部品製造部(コネクタ)

46F-06-007

## 不具合連絡書

配信先	製造部長	製造副部長	品証(副)部長	営業部門	生産管理部門	生産部門	技術部門	メンテナンス部門	めっき部門	精密研削部門	生産技術部門	品質技術部門	品質保証部門		承認	確認	作成
															黒岩 15.6.09 映次	佐竹 15.6.09 由浩	影山 15.6.09 善一
連絡受理日	2015/06/09 18:15:53																
不具合受付者名	品質保証部品質保証二課品質保証二G 影山 善一																
客先名	株式会社鯖江村田製作所											連絡者名 澤崎様					
客先よりの連絡方法	Email																
受付区分	調査依頼																
仕様番号 / 品名	PMMR8638-52 / Kタイプ ナイフタンシ																
ロットNo.	15.05.14.5.0001-0005																
対象数量	750,000

## 略図(必要な場合のみ)

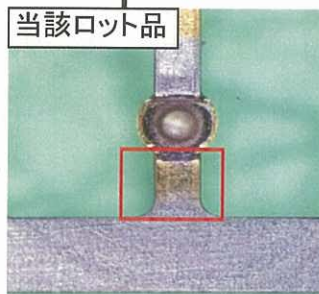
前ロットに比較しバリ側のタイバーにAuめっきが付着。(ダレ面より漏れている)  
仕様上問題ないが前ロットより明らかに変化しており片列のみの発生であるため調査を依頼。
